# 改善箇所説明図

R1200RT 電子制御式リアサスペンション

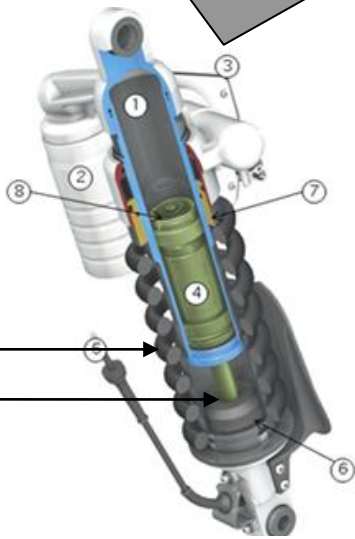
不具合発生箇所

電子制御式リアサスペンションにおいて、ダンパースプリングの製造が不適切なため、サスペンションに過度な力がかかると、ダンパースプリングが垂直に圧縮せず、サスペンションが破損するおそれがある。そのため、緩衝機能が失われ車高が下がり、最悪の場合、ホイールハウスにリアタイヤが接触して走行安定性に支障をきたすおそれがある。

全車両、電子制御式リアサスペンションのダンパースプリング等の関連部品を対策品に交換する。もしくは、リアサスペンションを対策品に交換する。また、使用者に対し、対策が完了するまで車両を使用しないよう要請する。

リアサスペンション下部の取り付け部に白ペイントマークを付ける  
(図示とおりに)
